改善箇所説明図

改善の内容

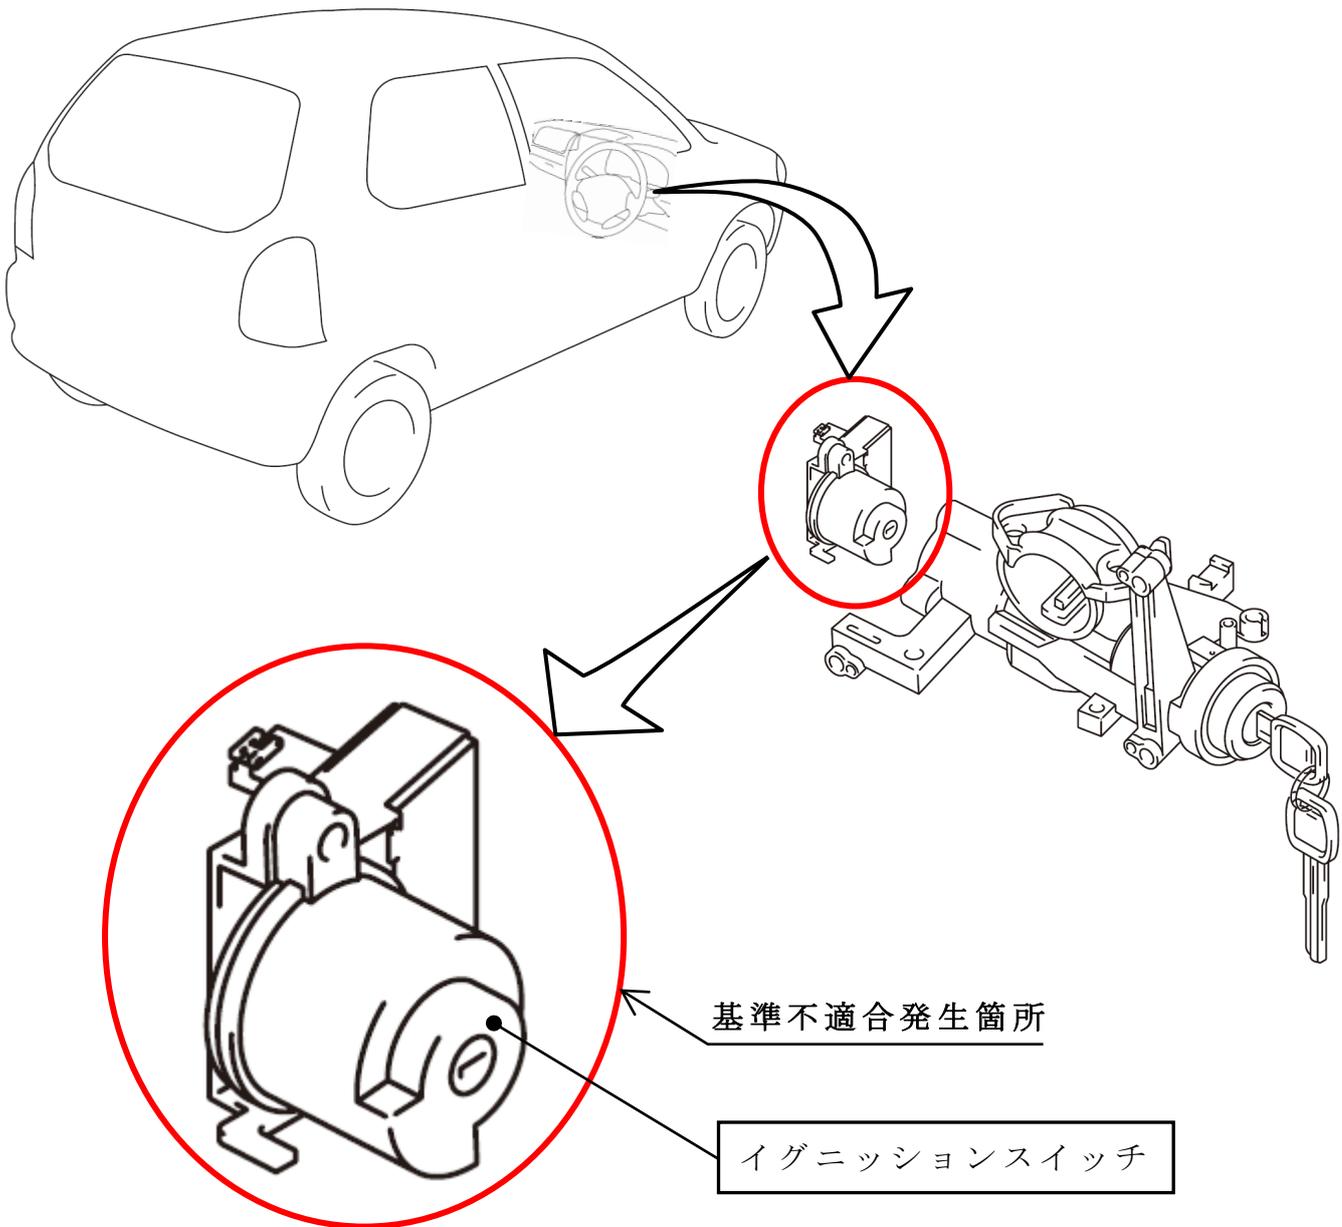
イグニッションスイッチにおいて、接点部に使用するグリスが不適切なため、可動接点が固定接点から離れる際のアーク放電の熱によりグリスが炭化することがある。そのため、そのまま使用を続けると、グリスの絶縁性の低下と可動接点の摩耗による金属粉の堆積により接点間が導通し、発熱することでグリスが発煙し、最悪の場合、火災に至るおそれがある。

全車両、イグニッションスイッチを対策品に交換する。なお、改善措置用部品の準備に時間を要することから、使用者に不具合の内容を通知して注意喚起を行い、準備が整い次第、再度入庫の通知をする。

識別：ID プレートに黄色のシールを貼付する。
